島根原子力発電所 2号炉 審査資料	
資料番号	特EP-025-01 (回) 改1
提出年月日	2023年3月30日

島根原子力発電所 2号炉 重大事故等対処施設 審査会合における指摘事項への回答 所内常設直流電源設備（3系統目）

2023年3月
中国電力株式会社

図1 RCIC及びHPAC 概略系統図

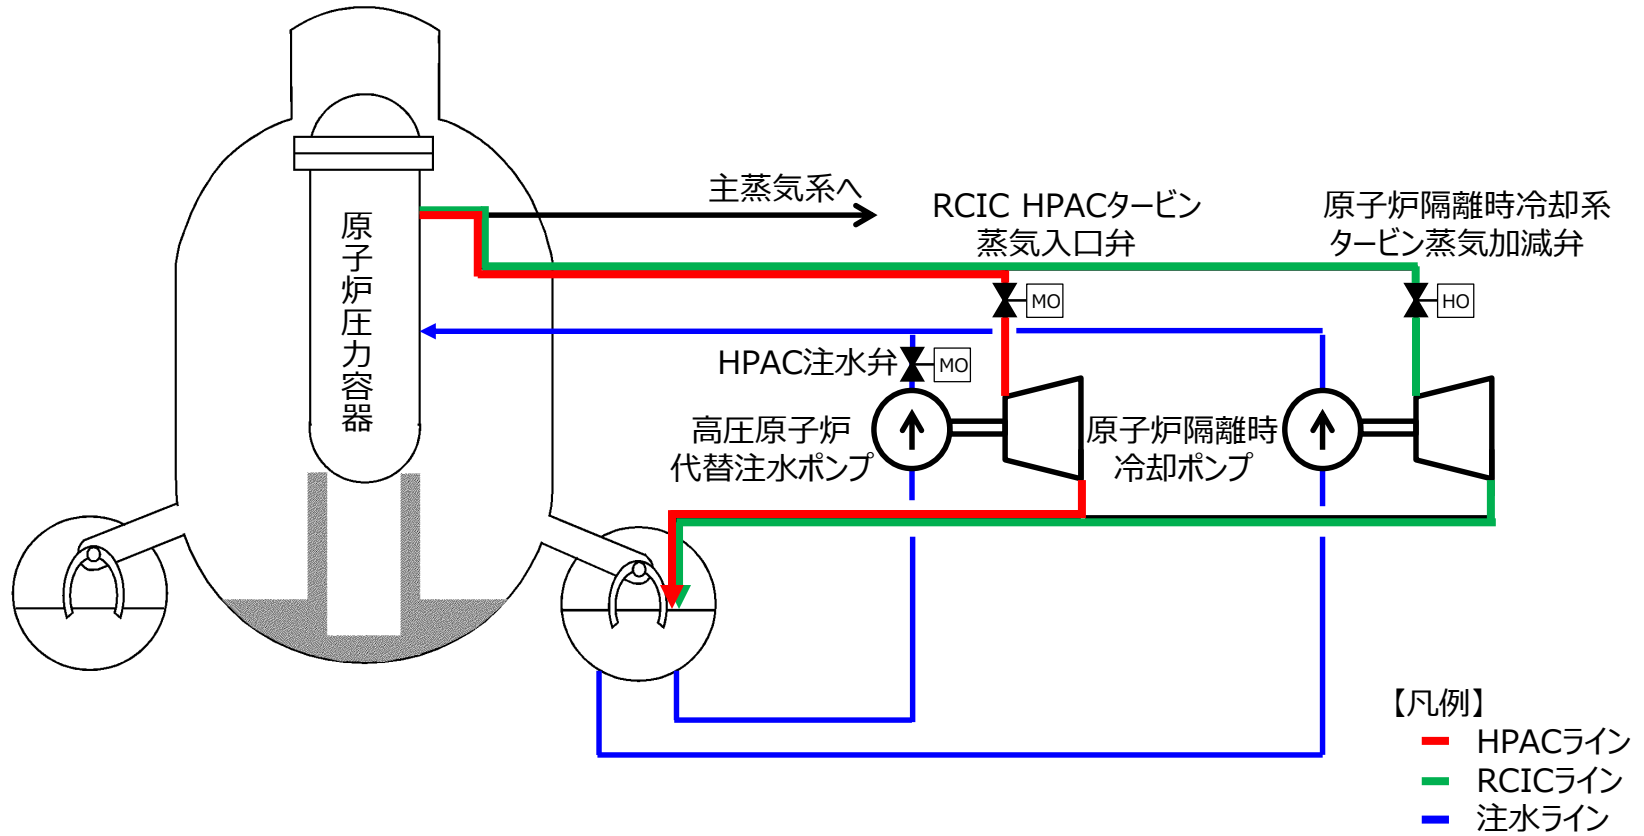
（指摘事項 No. 1）

- HPACとRCICの使い方の違いと容量計算の導き方（負荷電流と運転時間）を説明すること。

（回答）HPACとRCICの使い方の違い

- 以下のとおり原子炉隔離時冷却系（RCIC）と高圧原子炉代替注水系（HPAC）の系統構成や制御方法等は若干相違するが、どちらも炉心の著しい損傷を防止する機能を有している。

図2 所内常設直流電源設備 (3系統目) 概略系統図

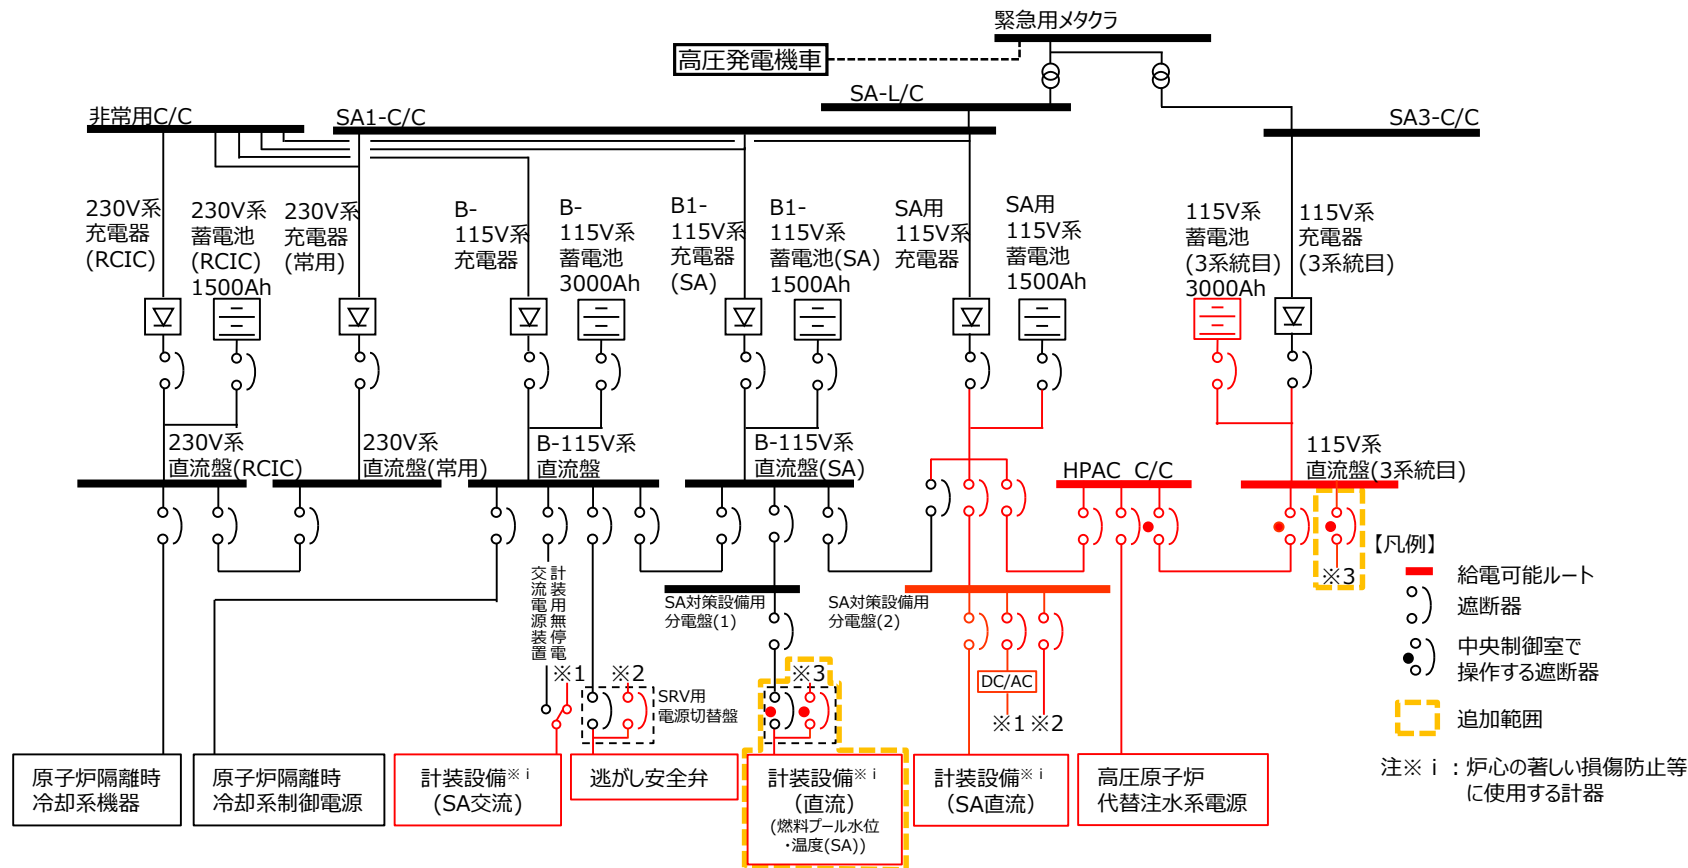
（指摘事項 No. 2）

- 第54条他の条文を踏まえて計装設備（直流）負荷の基準適合性を説明すること。

➤ 3系統目から各計装設備への給電経路については以下のとおり。

○計装設備の3系統目受電切替判断と操作

・燃料プール水位・温度 (SA)

通常時はSA対策設備用分電盤 (1) より受電しているが、B1-115V系蓄電池(SA)機能喪失によるB1-115V系蓄電池(SA)電圧が低下した場合は、中央制御室から遠隔操作することにより、3系統目から受電する。
